Van: [redacted]@zuidplas.nl>
Verzonden: 06-01-2026 08:29
Aan: [redacted]@zuidplas.nl>,
[redacted]@zuidplas.nl>
Onderwerp: ROM beoordeling vooroverleg fase 3b 50'er jaren buurt

Besluitdatum
Verzenddatum 05-01-2026
Ons kenmerk 2025-00024730
Uw kenmerk

Onderwerp
Beoordeling en advies omgevingsaspecten: 50'er jaren buurt fase 3b – Drost IJsermansingel in Moordrecht.

Bodemdaling door ophoging 2020 tot 2050 Regio

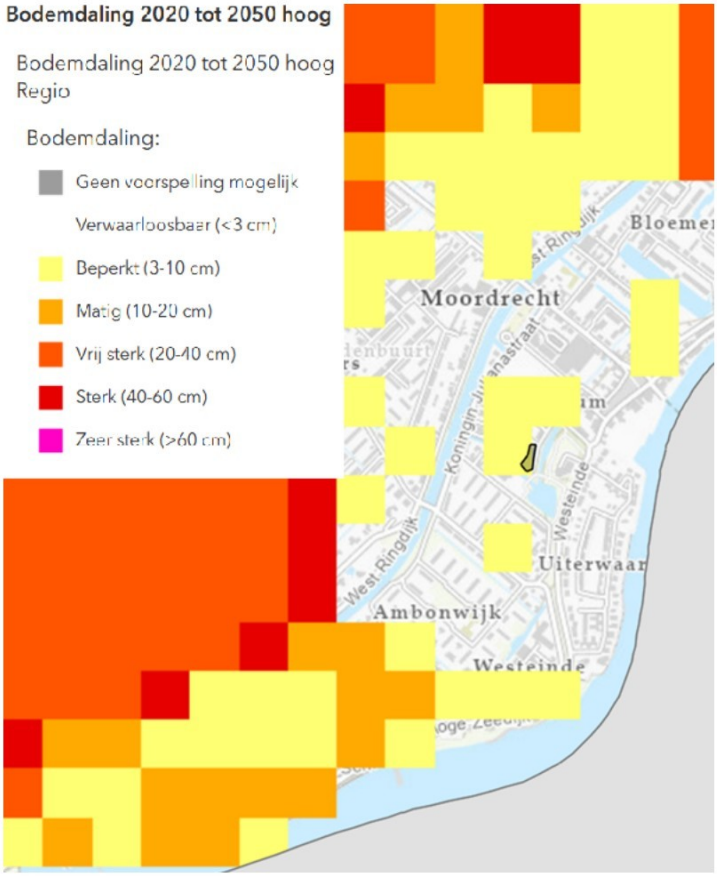
Droogte en bodemdaling
Dit thema is niet verder uitgewerkt. Op basis van de Klimaateffectatlas wordt in 2050 een bodemdaling van 3–10 cm verwacht als gevolg van klimaatverandering, en 10–15 cm door ophoging.

1. Voor het thema hitte is het mogelijk om aanvullende maatregelen op te nemen zoals zonneweringen.
2. Voor het thema hitte is het mogelijk om de 3/30/300 regel te volgen voor de hoeveelheid bomen rondom het project.
3. Voor het thema bodemdaling is het belangrijk om de mogelijke bodemdaling mee te nemen in de bouw van het appartementen complex.

Figuur 1, draagkracht

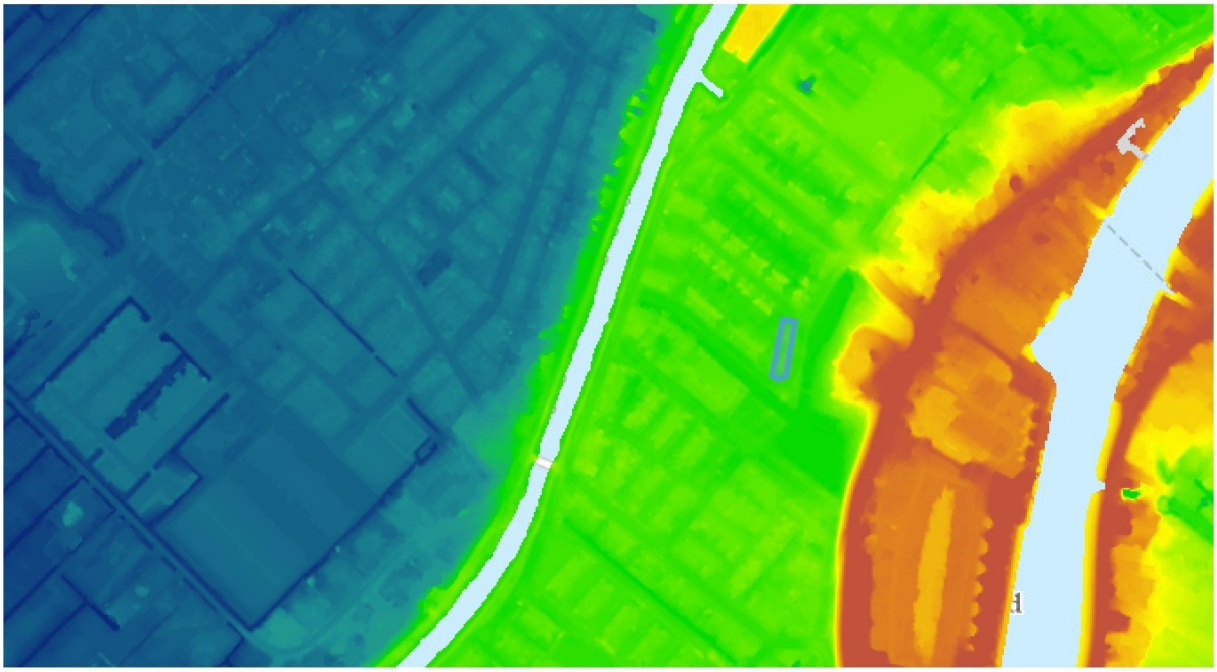
De ondiepe bodemopbouw bestaat uit één meter zand en daarna sterk kleiig veen (verkennend bodemonderzoek, BK ingenieurs, 210559, 20-05-2022). Door het veen is de draagkracht in het gebied slecht. Dat houdt in dat het gebied sterk tot extreem zettingsgevoelig is. Bij het bouwen moet er goed nagedacht worden over voorbelasten, ophogen en/of funderen. De draagkracht van de bodem is indicatief weergegeven in figuur 1.

1. Het plangebied te ontwikkelen vanuit “water en bodem sturend” door de fysieke aspecten van de ondergrond in beeld te brengen en richtinggevend te laten zijn voor het boven- en ondergrondse ontwerp van het plangebied.
2. Dit plan met 3D-ordening te ontwerpen: gelijktijdig boven- en ondergronds, vanuit het natuurlijk systeem en met een plan van ondergrondse ordening.
3. Onderzoek de mogelijkheden van bodemenergie, ook van een, voor de bodem minder belastend, collectief systeem.
4. Rekening te houden met de slechte draagkracht en wegzijging van grondwater in het gebied.

Bodemdaling door ophoging 2020 tot 2050 Regio

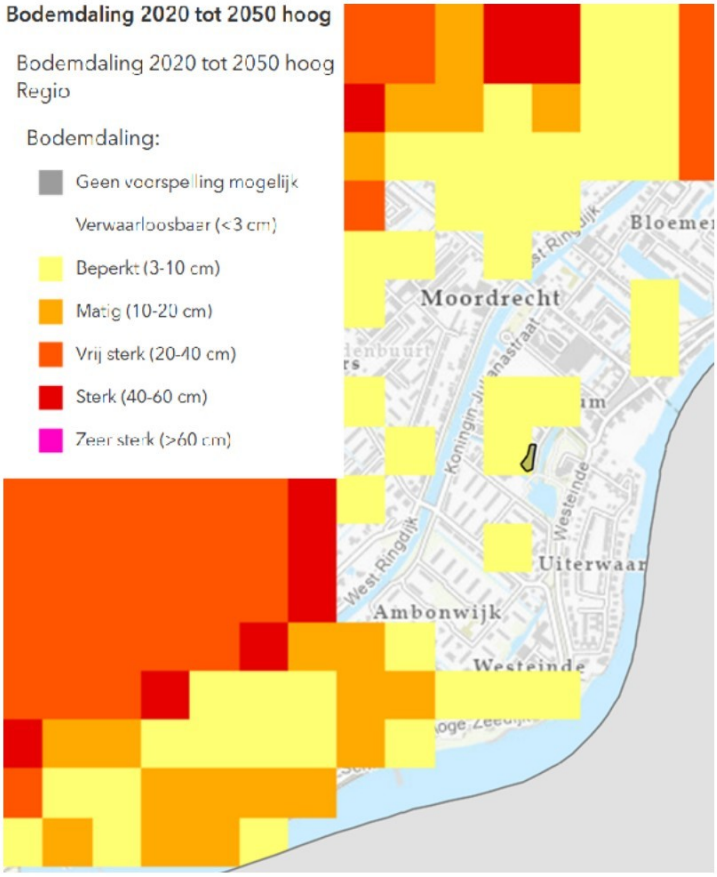
Hitte
Het thema hitte wordt inhoudelijk niet verder uitgewerkt. Wel liggen de woningen nabij de singel, wat een verkoelend effect heeft. Daarnaast wordt naast het appartementencomplex een tuin met bomen aangelegd, wat extra verkoeling biedt. Voor het aantal bomen kan de 3-30-300-regel als richtlijn worden gebruikt. Verder kan voor aanvullende verkoeling zonwering worden opgenomen in de gebouwplanning.

Figuur 1, draagkracht

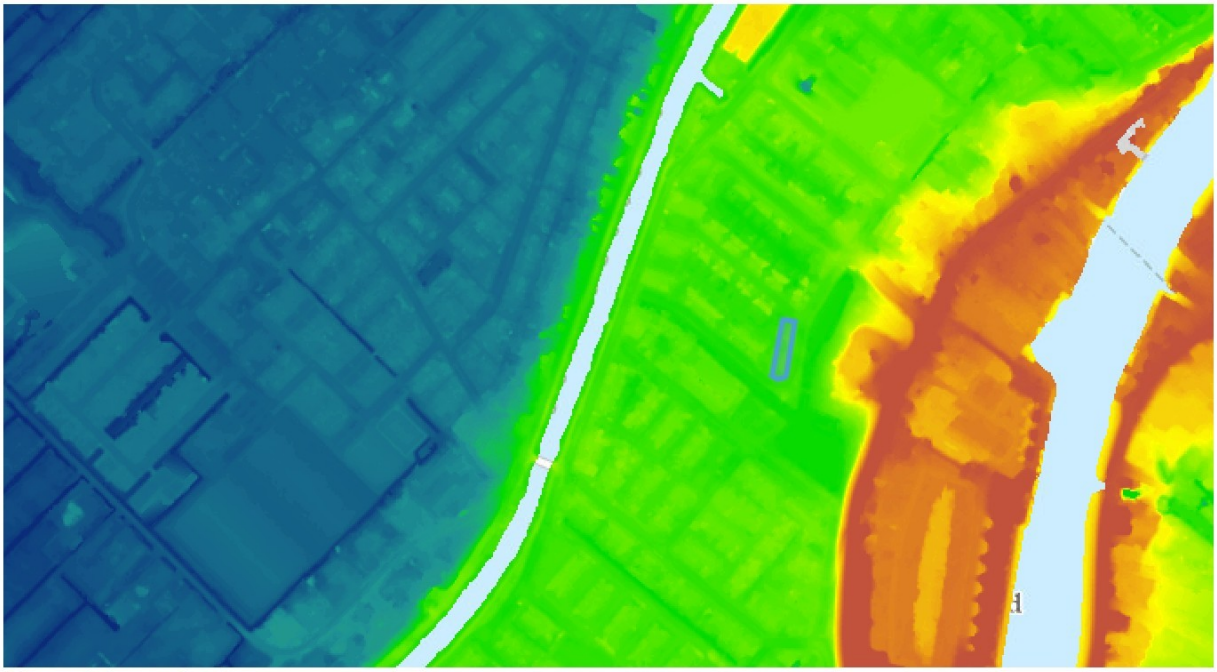
Fysieke ondergrond: ontwerp vanuit “water en bodem sturend”
Het plangebied ligt in een restveengebied. Dat wil zeggen dat in de omgeving veel veen is weggegraven voor turfwinning (waarna het ontstane meer de “Zuidplas” weer is drooggemalen en een droogmakerij is ontstaan), maar dat dit gebied “gespaard” is gebleven.

1. Het plangebied te ontwikkelen vanuit “water en bodem sturend” door de fysieke aspecten van de ondergrond in beeld te brengen en richtinggevend te laten zijn voor het boven- en ondergrondse ontwerp van het plangebied.
2. Dit plan met 3D-ordening te ontwerpen: gelijktijdig boven- en ondergronds, vanuit het natuurlijk systeem en met een plan van ondergrondse ordening.
3. Onderzoek de mogelijkheden van bodemenergie, ook van een, voor de bodem minder belastend, collectief systeem.
4. Rekening te houden met de slechte draagkracht en wegzijging van grondwater in het gebied.
